เรื่อง	ข้อแนะนำเกี่ยวกับการตรวจสอบฝาครอบท่อหายใจของกล่องควบคุมเครื่องยนต์ (ECM)	เครื่องยนต์
รุ่นรถ	รถบรรทุกอีซูซุตระกูล N, F, และ G (ยกเว้นรุ่นที่ใช้เครื่องยนต์ 6UZ1)

แบบเดิม	แบบใหม่
<p>ฝาครอบมีทั้งแบบสีฟ้าและสีดำ และด้านบนฝาครอบจะมีตัวอักษร</p>	<p>ฝาครอบมีสีดำเท่านั้น ด้านบนฝาครอบจะเรียบไม่มีตัวอักษร</p>

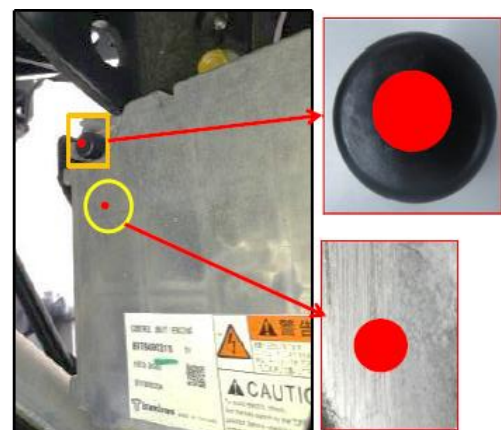
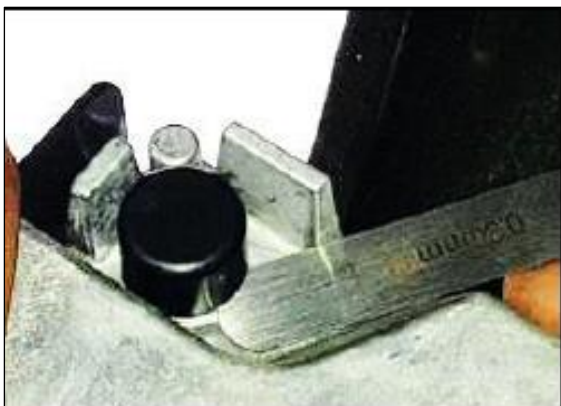
เนื่องด้วยบริษัทฯ พบปัญหากรณีฝาครอบท่อหายใจที่กล่องควบคุมเครื่องยนต์ (ECM) มีรอยร้าว โดยมีสาเหตุมาจากแมลงกัดเจาะจนแผ่นฟิล์มกันน้ำฉีกขาด ซึ่งอาจจะส่งผลให้มีน้ำไหลซึมเข้าไปในกล่องควบคุมเครื่องยนต์ (ECM) จนเกิดการเสียหายได้

ทั้งนี้บริษัทฯ ได้มีการปรับปรุงฝาครอบท่อหายใจ โดยการเพิ่มตาข่ายลวดกันแมลงในบริเวณดังกล่าว ซึ่งมีลักษณะข้อแตกต่างระหว่างฝาครอบท่อหายใจแบบเดิมและแบบใหม่ดังนี้

- หากเป็นฝาครอบแบบใหม่แล้วให้ดำเนินการเปลี่ยนกล่องควบคุมเครื่องยนต์ (ECM) ได้ทันที
- หากเป็นฝาครอบแบบเดิม ต้องทำการเบิกฝาครอบแบบใหม่ (อะไหล่เทคนิค) จากฝ่ายบริการด้านเทคนิคฯ เพิ่มเติมได้ทันทีโดยไม่ต้องทำรายงานก่อน เพื่อนำมาเปลี่ยนใหม่ โดยวิธีการเปลี่ยนอ้างอิงขั้นตอนการปฏิบัติงานตาม คู่มือการปฏิบัติงานโครงการพิเศษด้านเทคนิค 000221 เปลี่ยนฝาครอบท่อหายใจ กล่องควบคุมระบบเครื่องยนต์ ECM ซึ่งสามารถดาวน์โหลดได้จาก **ระบบคุณใจดี > โครงการพิเศษด้านเทคนิค > คู่มือโครงการพิเศษด้านเทคนิค**

- หลังการเปลี่ยนฝาครอบแบบใหม่เรียบร้อยแล้ว ต้องใช้ฟิลเลอร์เกจขนาด 0.3 มม. ตรวจสอบการประกอบด้วยทุกครั้ง
- จากนั้นใช้ปากกามาร์คเกอร์สีแดงทำสัญลักษณ์ ตามคู่มือฯ ให้เรียบร้อย
